**Forum mondial de l'harmonisation  
des Règlements concernant les véhicules**

**127<sup>e</sup> session**

**Perception de la présence d'usagers de la route vulnérables  
à proximité du véhicule : Règlement ONU n° 166 (Usagers de la route  
vulnérables à proximité immédiate de l'avant et des côtés du véhicule)****Proposition de série 01 d'amendements au Règlement ONU  
n° 166 (Usagers de la route vulnérables à proximité  
immédiate de l'avant et des côtés du véhicule)****Communication de l'expert du Japon\***

Figure 1

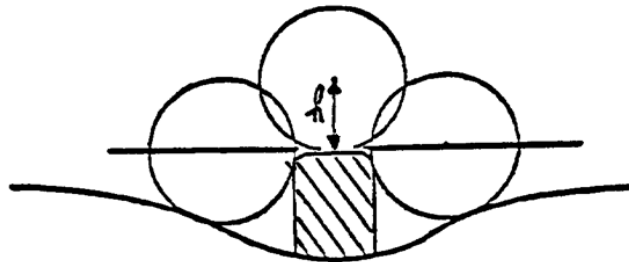
- 6.1.3.3.2** Si la dimension de la saillie d'un élément monté sur une surface non convexe ne peut pas être simplement mesurée, elle doit être déterminée en fonction de l'écartement maximal du centre d'une sphère de 100 mm de diamètre par rapport au plan nominal de la surface lorsque la sphère est déplacée au-dessus de l'élément tout en restant en contact avec celui-ci. La figure 1 donne un exemple de l'utilisation de cette méthode.

**Figure 2**  
**Dimensions de l'installation d'essai et configuration**  
**(En millimètres)**

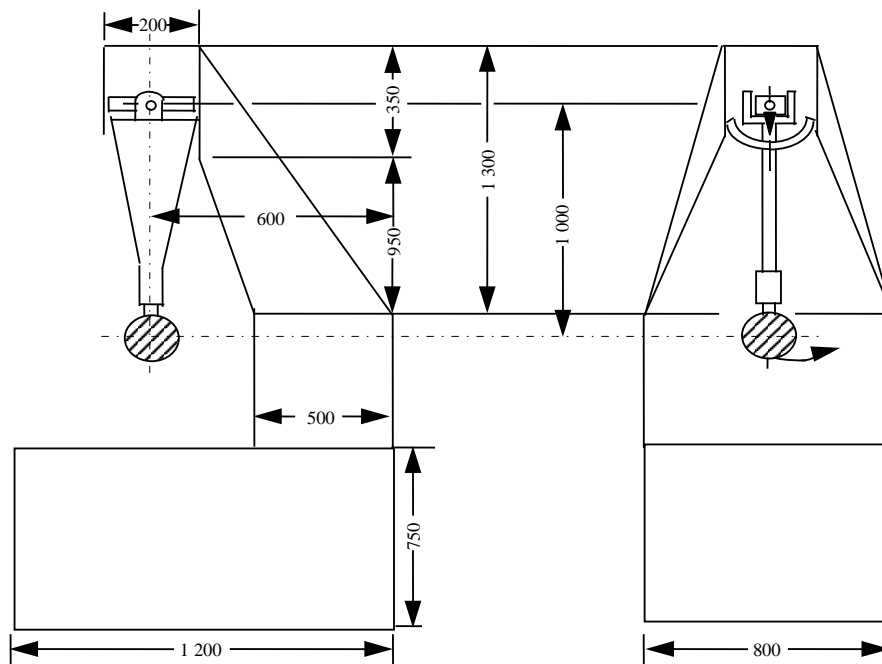
La figure 2 ci-après donne les dimensions de l'installation d'essai (en mm) et décrit la configuration :

Figure 3  
Exemple de dispositif d'essai pour le pliage des rétroviseurs

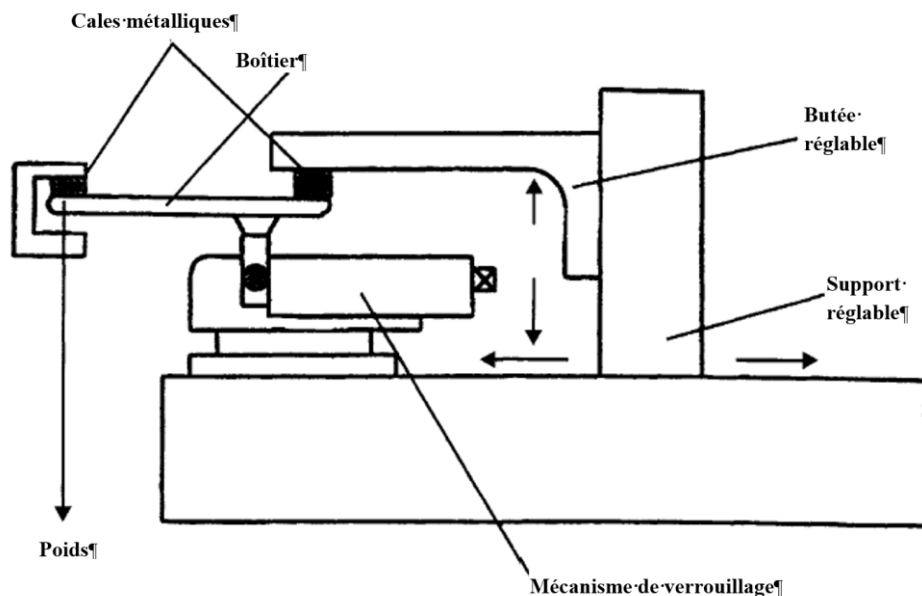
À l'autre extrémité, une butée identique à celle qui est décrite ci-dessus est placée sur le boîtier pour y appliquer la charge d'essai prévue (voir fig. 3).

Il est permis de fixer l'extrémité du boîtier opposée à celle où est exercée la force au lieu de la maintenir en position comme le montre la figure 3.

Figure 5  
Moyens de perception et zones correspondantes (conduite à droite)

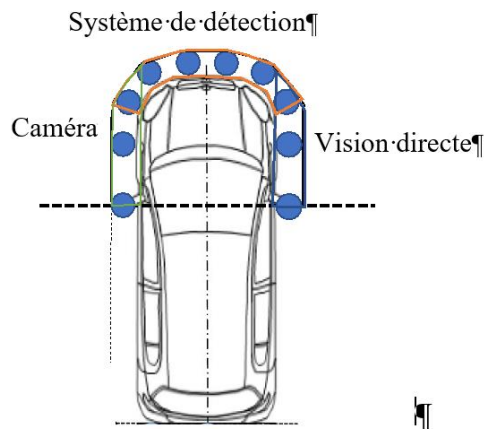
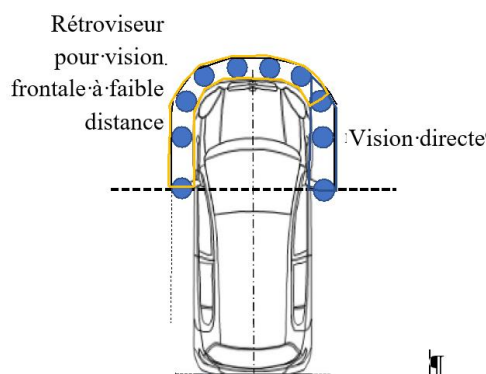
- Les zones correspondant aux différents moyens de perception peuvent se chevaucher (voir les exemples de la figure 5).**

Le fabricant doit indiquer au service technique le moyen de perception correspondant à chaque zone, afin que le service technique puisse installer le matériel d'essai en conséquence. Ces informations doivent être consignées dans le rapport d'essai.

**Figure 6**  
**Champ de vision frontale et latérale à faible distance**

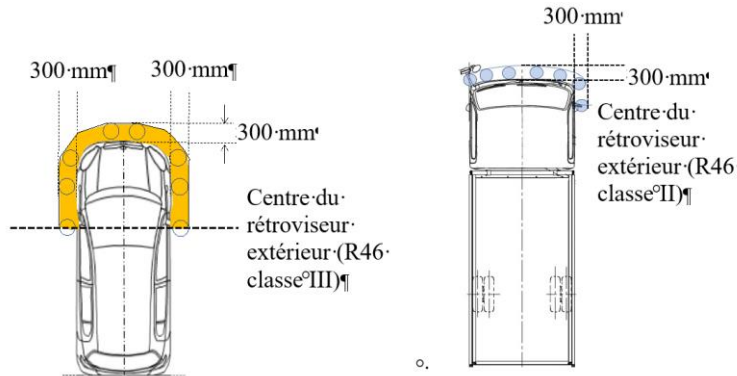
Paragraphe 15.2, supprimer la figure 2 et lire :

Les limites du champ de vision sont définies par les plans suivants (voir la figure 26 ci-dessous) :

- Un plan vertical ~~transversal~~ **longitudinal** passant par un point situé à 300 mm du contour des côtés du véhicule ;
- Un plan ~~horizontal~~ **vertical** transversal passant par un point situé à 300 mm du contour de l'avant du véhicule ;
- Les zones situées en avant du centre des rétroviseurs extérieurs (côté conducteur et côté passager). Dans le cas d'un véhicule équipé d'un système à caméra et moniteur (CMS) conforme au Règlement ONU n° 46 modifié par la série 04 d'amendements, le constructeur doit se référer à un véhicule identique équipé de rétroviseurs extérieurs, ou utiliser le centre de l'objectif de la caméra du CMS de classe III ou II au lieu du centre des rétroviseurs extérieurs.

Le contour est défini par la projection au sol de la forme extérieure du véhicule le long de laquelle il est possible de déplacer l'accessoire d'essai défini à l'annexe 9 du présent Règlement (cylindre de 300 mm de diamètre). Les petites irrégularités de la forme extérieure ne sont pas prises en compte.

5. Paragraphes 15.1, 15.2 et 15.2.1 :  
Le texte est réorganisé entre les deux paragraphes 15.1 et 15.2 afin d'éviter les erreurs de compréhension et de rendre les descriptions plus claires. Les figures représentant l'emplacement du cylindre au centre du rétroviseur extérieur sont actualisées afin d'éviter toute interprétation erronée.

Figure 7

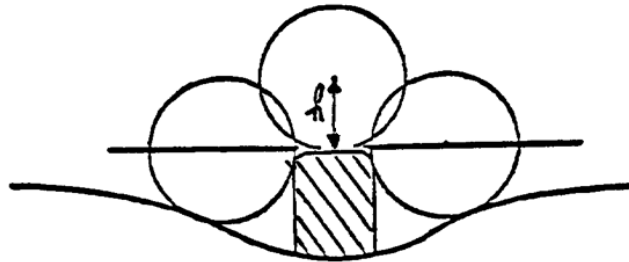
- 15.4.3.3.2 Si la dimension de la saillie d'un élément monté sur une surface non convexe ne peut pas être simplement mesurée, elle doit être déterminée en fonction de l'écartement maximal du centre d'une sphère de 100 mm de diamètre par rapport au plan nominal de la surface lorsque la sphère est**

déplacée au-dessus de l'élément tout en restant en contact avec celui-ci. La figure 7 donne un exemple de l'utilisation de cette méthode.

## « Annexe 5

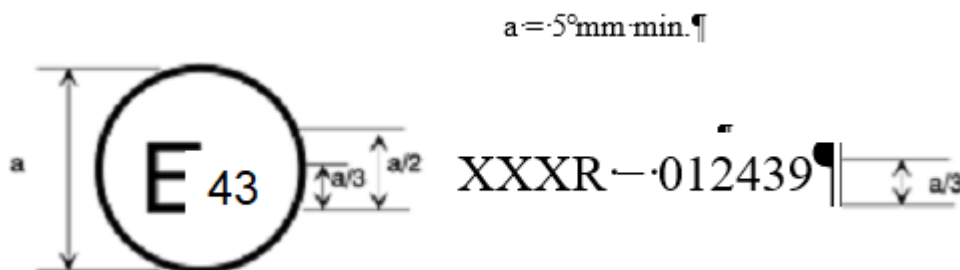
La marque d'homologation ci-dessus, apposée sur un dispositif de vision frontale et latérale, indique qu'il s'agit d'un dispositif de vision frontale et latérale à faible distance qui a été homologué au Japon (E 43) en application du Règlement ONU n° 166, sous le numéro d'homologation 002439-012439. Les deux premiers chiffres du numéro d'homologation signifient que le Règlement ONU n° 166 se trouvait dans sa version originale lorsque l'homologation a été accordée. ~~indiquent qu'au moment où l'homologation a été accordée,~~ **le Règlement ONU n° 166 comprenait déjà la série 01 d'amendements. ...** ».

8. Paragraphe 23 :  
La présente proposition constituant une série d'amendements, il est nécessaire d'ajouter des dispositions transitoires.
9. Annexe 5 :  
Le texte est corrigé pour faire mention de la série 01 d'amendements.

Figure 2

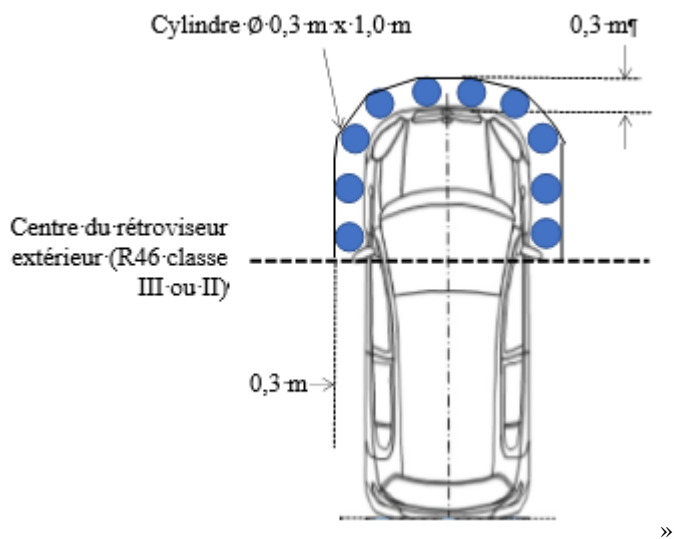
- « 1.2 L'accessoire d'essai doit être en contact avec l'avant ou les côtés du véhicule en tout point d'une zone allant du centre du rétroviseur extérieur côté passager à celui du rétroviseur extérieur côté conducteur, et doit être visible dans le champ de vision frontale et latérale à faible distance. Dans le cas d'un véhicule équipé d'un système à caméra et moniteur (CMS) conforme au Règlement ONU n° 46 modifié par la série 04 d'amendements, le constructeur doit se référer à un véhicule identique équipé de rétroviseurs extérieurs, ou utiliser le centre de l'objectif de la caméra du CMS de classe **III ou II** au lieu du centre des rétroviseurs extérieurs.

10. Annexe 9 :  
La mention du rétroviseur de classe II est ajoutée dans la figure.
11. Annexe 10 :  
Des passages en début de phrase sont supprimés par souci de clarté.

### Nécessité de l'essai de choc au pendule

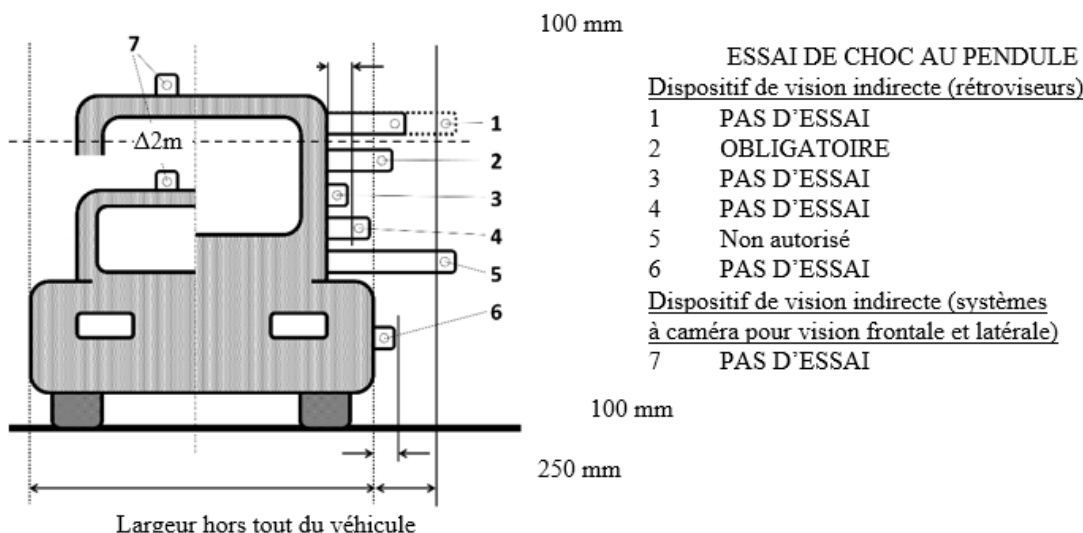
Ajouter la nouvelle annexe 13, libellée comme suit :

12. Annexe 13 :  
Le texte correspond à celui de la dernière proposition d'amendement au Règlement ONU n° 46 (GRSG-126-24-Rev.1).
